Længdesnit af Kedel.

Loko: Litra K II og C (ombyggede)

De danske Statsbaner.

K II 1.

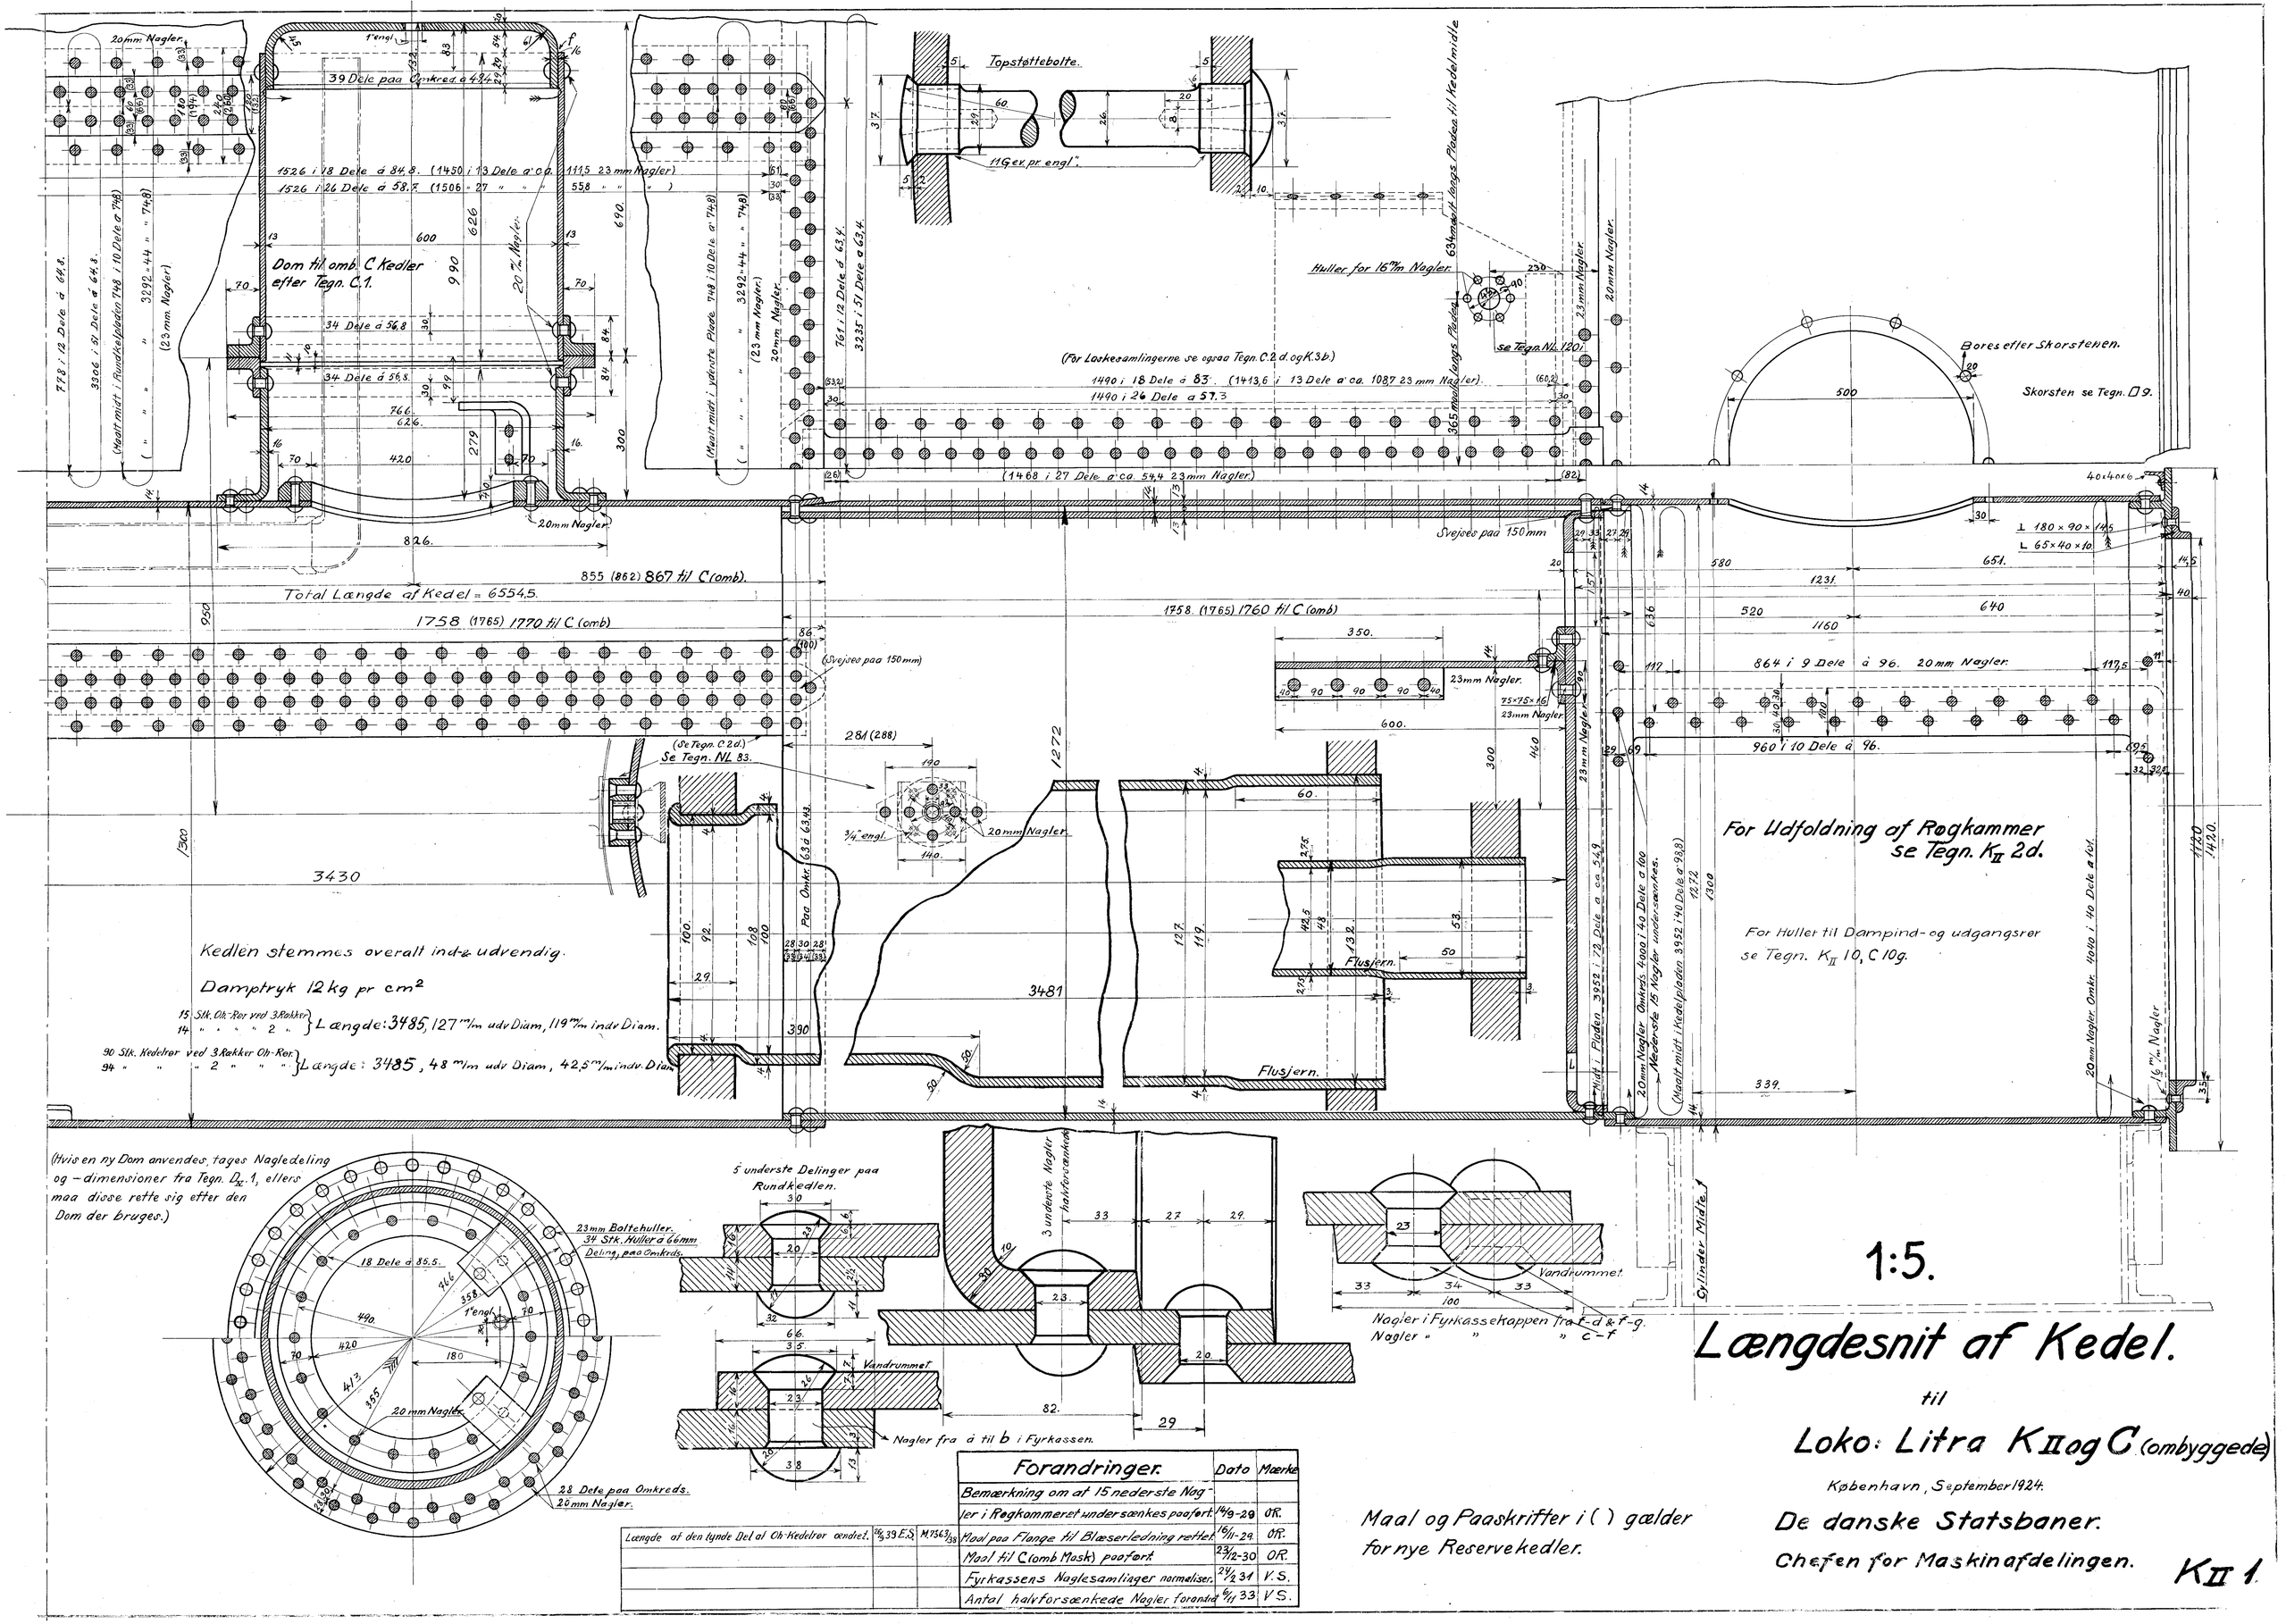
Forandringer.	Dato	Mærke
Bemærkning om at 15 nederste Nagler i Røgkammeret undersænkes paaført.	14/9-29	OR.
Maal paa Flange til Blæserledning rettet.	16/11-29.	OR.
Maal til C (omb Mask) paaført.	23/12-30	OR.
Fyrkassens Naglesamlinger normaliser.	24/2 31	V.S.
Antal halvforsænkede Nagler forandret	6/11 33	V.S.

Længde af den tynde Del af Oh-Kedelrør ændret.	26/9 39	E.S.	M.7563/38
